Informe Consolidado de Solicitud de Aclaraciones, Rectificaciones y/o Ampliaciones Complementario al Estudio de Impacto Ambiental del Proyecto "Parque Minas Solar"

Nombre del Titular : INVERSIONES MINAS SOLAR SPA
Nombre del Representante Legal : Daniel Münzenmayer Abarca
Dirección : LAS LAVANDULAS 11245 LAS CONDES

El presente Informe Consolidado de Solicitud de Aclaraciones, Rectificaciones o Ampliaciones al Estudio de Impacto Ambiental del proyecto "Parque Minas Solar", contiene las observaciones generadas en virtud de la revisión de la Adenda.

Fotografía N° 4. Vista general de la calicata CA-02.

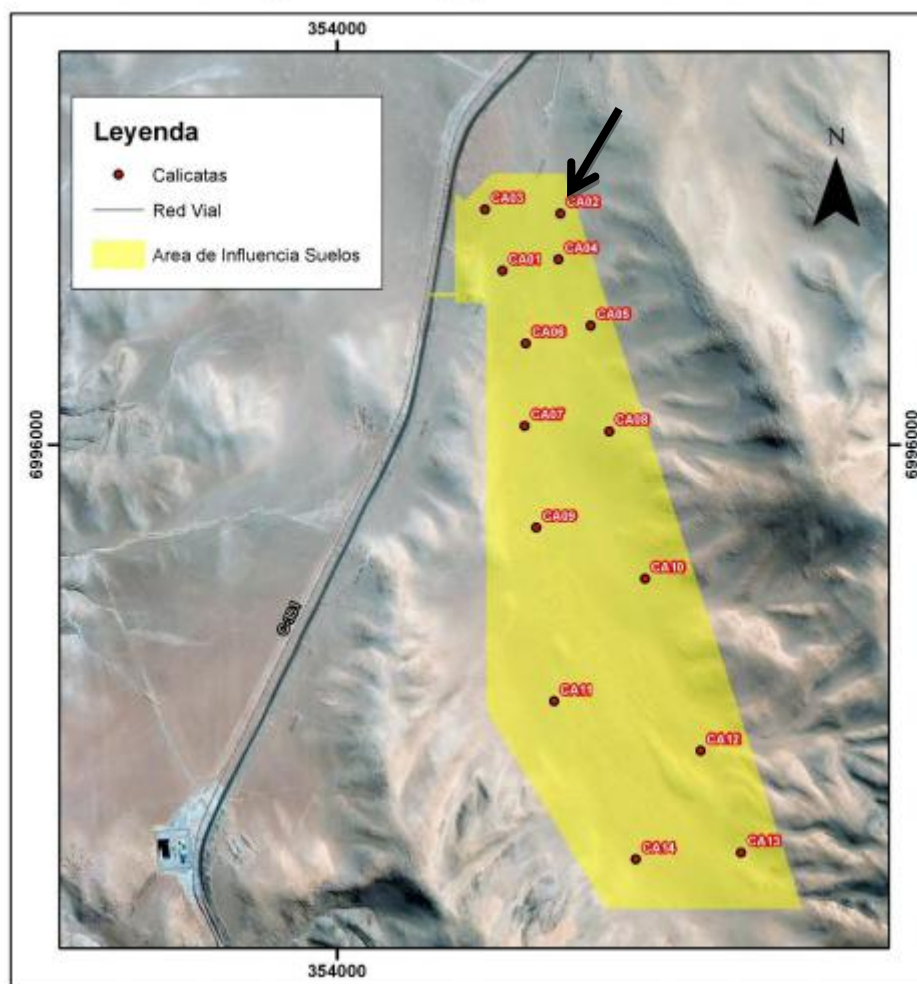
del Proyecto (Rivera 2019), en este sector las dunas también se encuentran activas, por lo que sería esperable observar materiales descubiertos y otros semicubiertos por la arena, tal como sucede en el sitio Dunas de Sierra Amarilla. Sin embargo, ni en estas oquedades ni en los alrededores se observan materiales en superficie o semienterrados". Al respecto, se señala al Proponente que en el levantamiento de Edafología que el cita, correspondiente al Anexo 08 del EIA, se realizaron 3 calicatas cercanas al sitio MS-03, correspondientes a las calicatas CA02, CA04 y CA05. En las fotografías de dichas calicatas, es posible observar clastos en el subsuelo que no son visibles en superficie, véase Fotografía N° 3. Vista del perfil de suelo de la calicata CA-02, donde se observan clastos angulosos y Fotografía N° 4. Vista general de la calicata CA-02, donde se observa una superficie plana carente de clastos en superficie. Se indica al Proponente, que en vista de que el mismo entrega antecedentes en su EIA, de que a poca distancia del sitio MS-03, es posible observar clastos en el sub suelo que no son visibles en la superficie, no es posible descartar que no hayan materiales arqueológicos en el subsuelo, bajo las oquedades, aún cuando no hayan sido detectadas en su inspección visual. A continuación, ambas fotografías presentadas por el Proponente, y la ubicación de las calicatas, para mayor claridad:

Por todo lo señalado anteriormente, se informa al Proponente que la única forma de descartar que las estructuras puedan contener restos arqueológicos es realizando los pozos de sondeo solicitados. Por lo tanto, se solicita al Proponente realizar una caracterización arqueológica que abarque las oquedades que serán intervenidas por el proyecto (22 en total) y que contemple la realización de pozos tanto dentro como fuera de las estructuras (por lo menos 1 pozo dentro y otro afuera) para definir de manera concreta las ocupaciones existentes en el lugar.
